Avis délibéré

**sur la déclaration de projet valant mise en compatibilité du PLU
de La Bâtie-Montsaléon (05), liée à l'installation d'une centrale
photovoltaïque au sol sur le plateau de la Garenne**

**N° MRAe
2022APACA25/3134**

Figure 3: OAP Plateau de Garenne. Source : dossier.

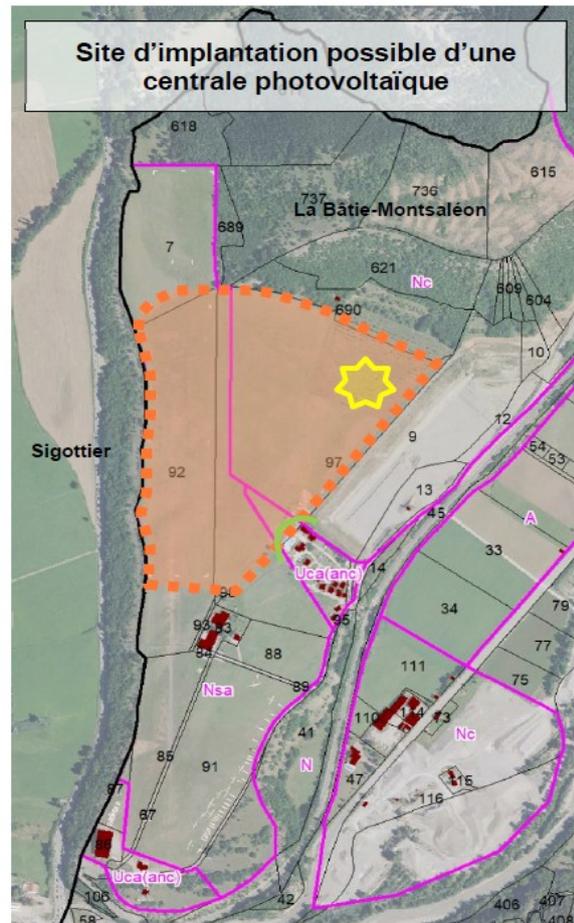
La MRAe relève que le périmètre sur lequel porte la mise en compatibilité du PLU (ensemble des zones Nsa, Nc et Uca), dépasse largement le périmètre de la déclaration de projet (une partie des zones Nsa, Nc et Uca). Le dossier n'explique pas ce choix.

La MRAe recommande d'expliquer pourquoi la mise en compatibilité du PLU porte sur l'ensemble des zones Nsa, Nc et Uca, alors que la déclaration de projet ne porte que sur une partie de ces zones.
